Proyecto: LM-AT-087-2012

**EVALUACIÓN DE LA GESTIÓN Y ADMINISTRACIÓN
DE LOS PROYECTOS DE CONSERVACIÓN VIAL
DE LA RED VIAL NACIONAL
CON SUPERFICIE EN TIERRA Y LASTRE**

LICITACIÓN PÚBLICA N°. 2007LN-000004-CV

INFORME FINAL
Preparado por:

Gráfico N°1: Tracción Disponible en Función de la Velocidad y Eficiencia de Transmisión, para 6,5% de Pendiente Promedio de Recorrido

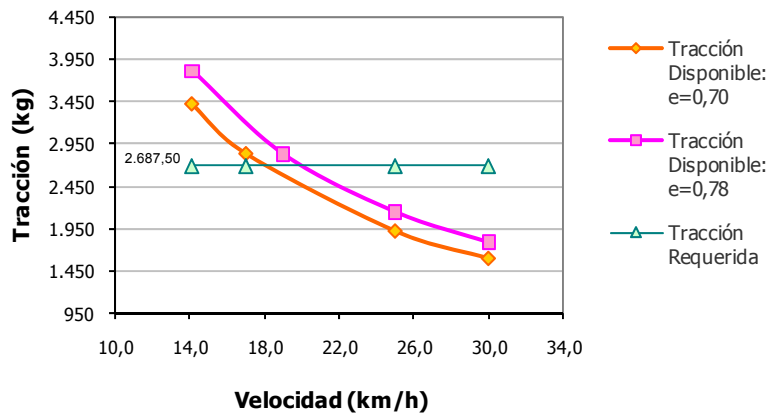
Del Gráfico N° 1: se concluye que a mayor eficiencia de transmisión para una misma velocidad, se obtiene mayor tracción disponible por parte de la vagoneta. Por otro lado, a mayor eficiencia de transmisión, mayor será la velocidad máxima con la que se alcanza la tracción requerida, pues ésta se logra a 19,5 km/hr con $e=0,78$, mientras que con $e=0,70$ se alcanza a 17,5 km/hr. En este caso, si utilizamos la fórmula de acarreo contractual (Figura N° 7), tenemos que a mayor velocidad, menor será el precio por acarreo.

Gráfico N°2: Tracción Disponible en Función de la Velocidad y Eficiencia de Transmisión, para 4,5% de Pendiente Promedio de Recorrido.

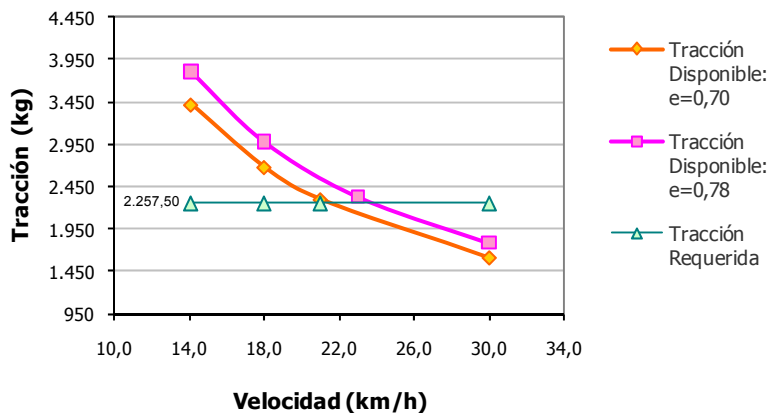
Del Gráfico N° 2: si se compara el Gráfico N° 1 con el N° 2, se concluye que a mayor pendiente promedio de la ruta de acarreo, mayor será la tracción requerida, pues a 6,5% tracción requerida es 2.687,50 kg, mientras que a 4,5% es de 2.257,50. Por otro lado, se tiene que para un mismo coeficiente de transmisión, la velocidad máxima para alcanzar la tracción requerida es menor cuando la pendiente es mayor, pues para una eficiencia de transmisión de 0,70, la velocidad requerida es de 18 km/h en una pendiente de 6,5%, mientras que con una pendiente de 4,5%, la velocidad requerida sería de 21,3 km/h.

Figura N° 8: Recorrido de Acarreo para la Ruta Nacional N° 901, desde el Tajo Raasa hasta el Centroide del Tramo Intervenido.

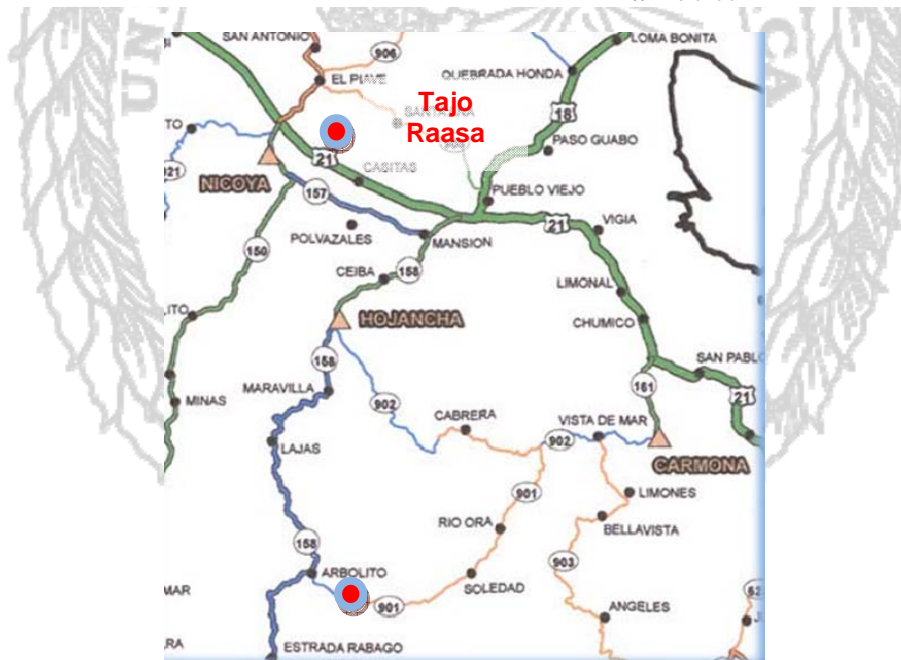
Siguiendo con el ejercicio que se ha venido desarrollando para la Ruta Nacional N° 901, para la Estimación de Pago de Obra N° 6.0, en la Tabla N° 4, se realizan los cálculos para el monto de acarreo de 20 m³, para el día 30 de abril del 2009, en el tramo que va de la estación 0+390 al 0+410, considerando el recorrido de acarreo desde el Tajo Raasa hasta el centroide del tramo intervenido (ver Figura N° 8), con las características reales de la ruta (según información que maneja Planificación Sectorial del MOPT). Los resultados se muestran en el Gráfico N° 6.

Costo por acarreo de 20 m³ en Estimación N°6 € 355.426,55
 Diferencia con lo pagado en Estimación N°6 € 103.314,58
 % Diferencia 29%

Figura N° 9: Sección Típica Transversal de Calzada.
Fuente: Unidad de Auditoría Técnica, LanammeUCR.

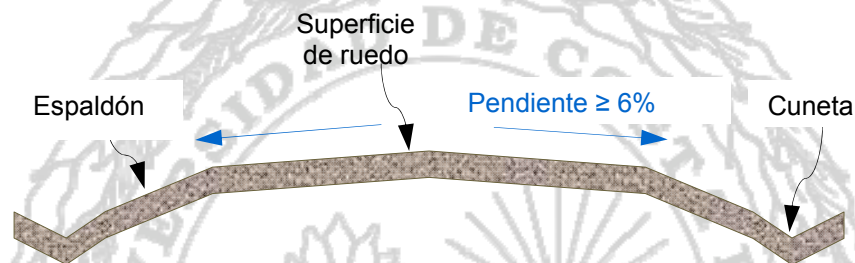
De la cita anterior se desprende que, el proceso de conformación contemplan el manejo adecuado de las pendientes transversales (bombeo), incluso el Cartel de Licitación, al margen de que no establece puntualmente dimensiones mínimas para la sección transversal de las cunetas, permite que a criterio del Organismo de Inspección se pueda mejorar la sección geométrica existente de la calzada y las cunetas, en aras de lograr un adecuado funcionamiento del sistema superficial de drenaje y mejorar la capacidad hidráulica de las cunetas, cuando así lo requieran las condiciones de las ruta.

Por lo tanto, dado que la definición del proceso de relastrado, tanto el proceso en sí como el proceso de conformación de calzada implícitamente requerido, debe considerar el manejo adecuado del bombeo de la calzada y mejoras en el sistema de drenaje, es criterio de esta Auditoría Técnica que, bajo esas regulaciones no se justificaría para cualquier intervención en la superficie de rodadura, incumplimientos en ese sentido.

Figura N°10: Esquema de Alcantarilla (con rampa)

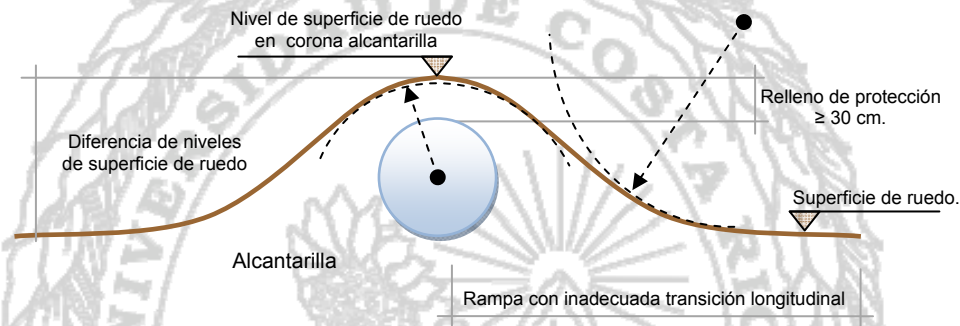
2. Que para algunas la altura de relleno de protección no cumple con la especificación cartelaria, misma que establece como mínimo un espesor de protección en la corona de 30 cm, a partir de la parte superior de la alcantarilla.
3. Que algunas se han colocado de manera tal que la superficie de ruedo llega a tener un nivel de hasta 90 cm, respecto del nivel de la superficie de ruedo antes y después de la estructura. Esta situación corresponde a un “montículo” o “rampa” con inadecuada transición longitudinal, de ahí su peligrosidad para el usuario ya que no se requiere exceso de velocidad para que el vehículo genere un salto vertiginoso que puede desestabilizarlo durante la caída, tal y como se muestra en la Figura N° 10.

Figura N°14: Esquema de cuneta de seguridad.

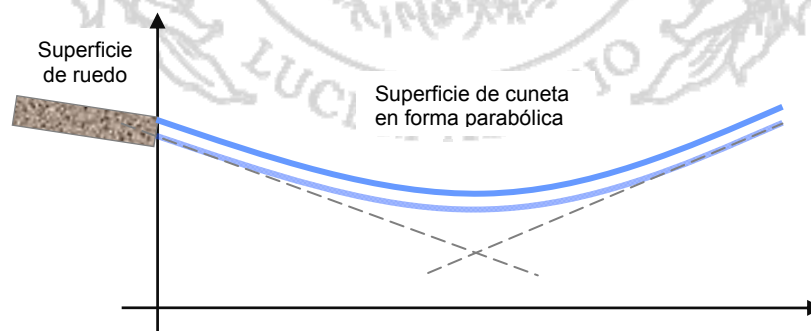
No obstante, respecto de esa geometría y en virtud de que la buena práctica internacional sostiene que cunetas triangulares con más de 15 cm de profundidad se consideran peligrosas desde el punto de vista de seguridad vial, se recomienda utilizar en esos casos la cuneta de seguridad, calificada como segura independientemente de su profundidad, según lo establece el Ministerio de Fomento de España en el documento *Instrucción de Carreteras, Norma 5.2-IC “Drenaje superficial”*. Esta cuneta se caracteriza por tener una sección transversal parabólica, tal y como se muestra en la siguiente figura, cuyas dimensiones obedecen las especificaciones de diseño que indica dicha norma.

De igual forma, se recomienda considerar al menos la práctica seguida por el Programa de Rehabilitación Red Vial Cantonal MOPT-KfW, en su manual *“Conservación de Caminos Un Modelo Participativo”*, en el Capítulo 6, *Técnicas de Rehabilitación Vial*, en el apartado de *Cunetas y Contracunetas*. En dicho documento se establece, que la pendiente longitudinal de cunetas sin revestir no sea mayor al 5%, de lo contrario se requerirán obras de quiebra-gradientes. Además, establece que en zonas donde llueve mucho, el área hidráulica de las cunetas debe ser al menos de 0.18 m², que correspondería a una cuneta triangular de 60 cm de ancho por 60 cm de alto (fondo).
